PROJEKTE ZUR EMISSIONSVERMINDERUNG IM INLAND VALIDIERUNGSBERICHT

Anrechnung der Senkenleistung von Schweizer Holz als CO₂-Kompensationsmassnahme

Dokumentversion	V2
Datum	24. Juni 2014

PROJEKTE ZUR EMISSIONSVERMINDERUNG IM INLAND CHECKLISTE ZUR VALIDIERUNG
--

Quelle: Gebäudedatenbank BFH-AHB; Baubewilligungen: Materialanteile in der Tragkonstruktion im Neubau nach Gebäudekategorien

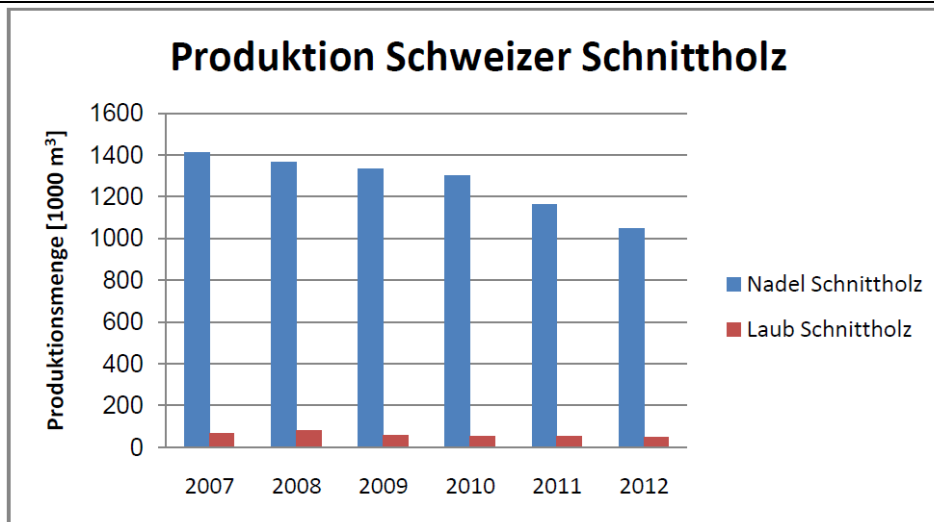
Zudem scheint uns die Frage angebracht, warum nicht der Einfluss des starken Exportrückgangs analysiert wird.

ARGUMENT 1: Importholz verdrängt Schweizer Holz und Holzprodukte, Exportrückgänge führen zu Kapazitätsreduktionen. Beides führt zu weniger verbautem Schweizer Holz,

Seit einigen Jahren wird zunehmend Holz im Bau verwendet wie folgende Grafiken zeigen:
